改善箇所説明図

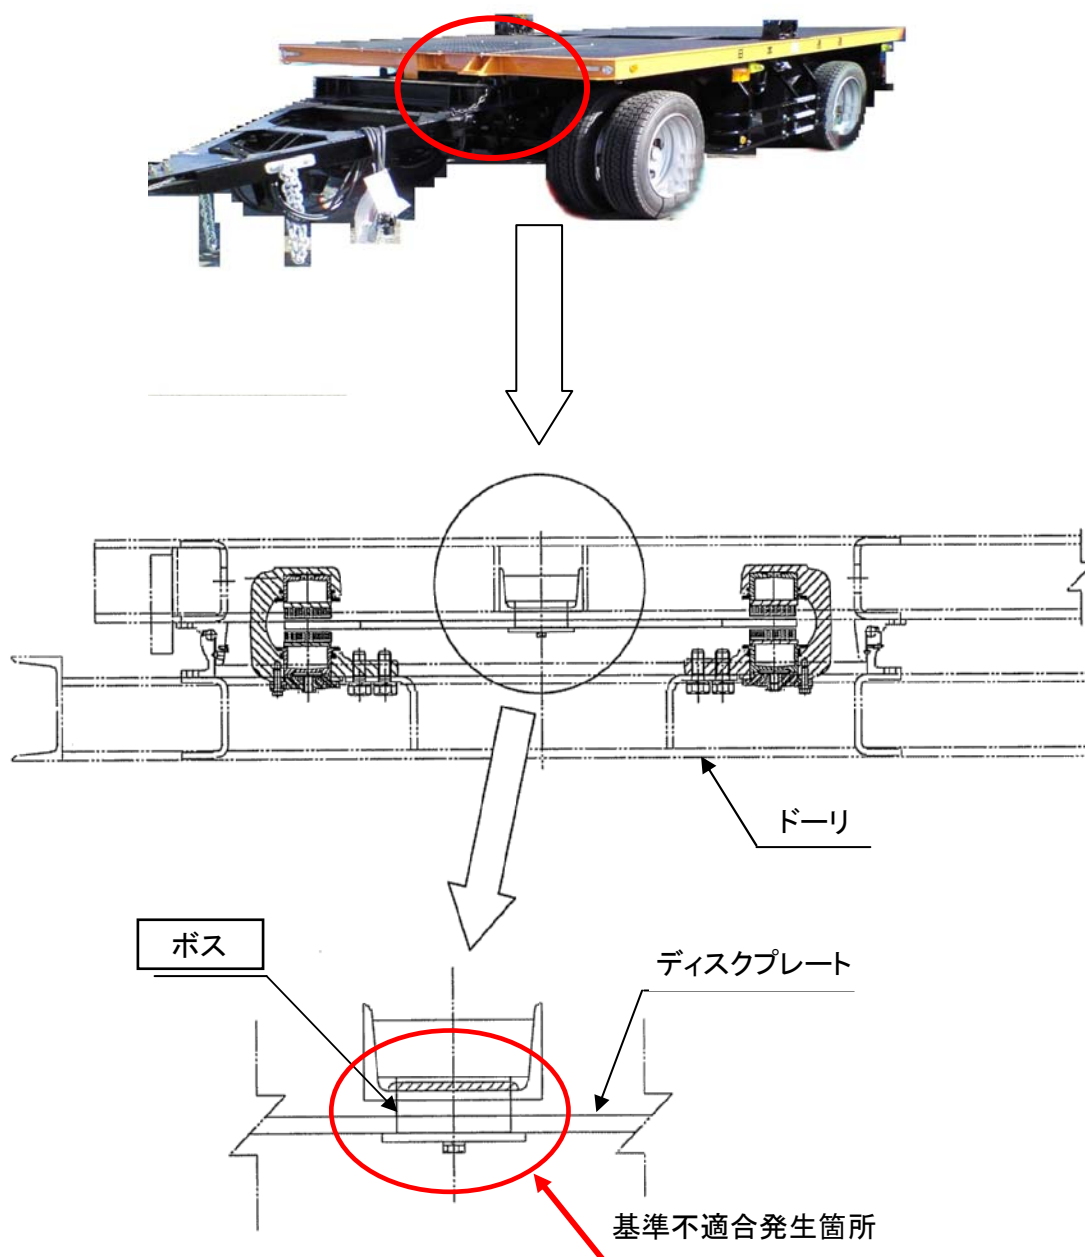
【基準不適合箇所】

ジャックナイフ防止装置のディスクプレート取付部において、ボスの溶接が不適切なため、強度が不足しているものがある。そのため、そのまま使用を続けると、ボスが外れ、ディスクプレートが当該装置にかみ込み、走行安定性が損なわれるおそれがある。

【改善措置の内容】

全車両、ボスの溶接部を点検し、溶接が不適切なものは、再度溶接する。

識別： 改善実施済車には、車台番号打刻位置付近にNo.2417のリコール対策済みステッカーを貼付ける。
